An die
Stadt Leer
Die Bürgermeisterin
Veröffentlichung in der Ostfriesen-Zeitung am 18.6.2021 und
Ihr Schreiben an LBU, Hannover, Goebenstr. 3a, vom 22.6.2021, Az. 61261203-Bt

Sehr geehrter Herr Barthel,
die Schutzgemeinschaft Wallheckenlandschaft Leer e.V. nimmt zu dem Bebauungsplan Nr. 232 der Stadt Leer „An der Rotbuche“ wie folgt Stellung.

Ausschnitt aus der Planzeichnung

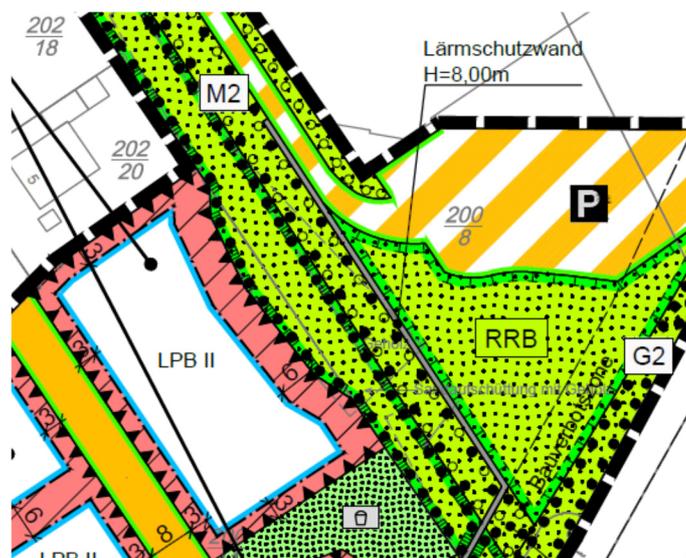
Nach Nordosten (und Südosten) ist dieser Streifen zu mehr als 50% seiner Länge mit einer „**Lärmschutzwand H= 8,00m**“ abgeschlossen.

*Die Schutzgemeinschaft weist darauf hin, dass eine **8 m hohe Lärmschutzwand** einen erheblichen Einfluss auf die **mikroklimatische Umgebung und die Ökologie der Wallhecke** südöstlich dieser Baumreihe haben kann. Eine **ökologische Bewertung dieses Eingriffs** muss vor der Baugenehmigung erstellt werden, eventuell mit dem Ziel von Ausgleichsmaßnahmen. Beim Bau der Lärmschutzwand müssen Schäden an der Wallhecke, vor allem auch am Wurzelwerk, ausgeschlossen werden. Für eine bessere Belichtung der Wallhecke sollte mindestens der obere Teil der Wand farblos transparent gestaltet werden.*

Ferner ist es bedauerlich, dass ein stehendes Gewässer einem Parkplatz weichen soll. Für eine Feuerwehrumfahrt würde doch wohl ein schmalerer Weg am Rande des vorhandenen Parkplatzes ausreichen.

gekennzeichnet, der **bis an die bebaute Fläche LPB II und den Kinderspielplatz** heranreicht. Eine Ortsbegehung ergab, dass es sich bei diesem Streifen um die **vorhandene Wallhecke** handeln muss mit einem nach Südost vorgelagerten Streifen Schlehengebüsch.

*Die Schutzgemeinschaft weist darauf hin, dass am Nordwestrand des Planungsgebietes **keine Bebauung** dicht an der Wallhecke, **kein Anschütten von Bodenmaterial** und **keine gärtnerischen Veränderungen** der vorhandenen Vegetation gemacht werden, wie es in früheren Baugebieten in Loga der Fall gewesen ist.*

*Eine Abtrennung des Kinderspielplatzes und des Baugebietes durch einen Zaun zur Wallhecke erscheint sinnvoll. Auch müssen die neuen Eigentümer der Baugebiete auf die Möglichkeit von **Sturmschäden durch (künftig) hohe Bäume** hingewiesen werden und die Bebauung dementsprechend planen.*
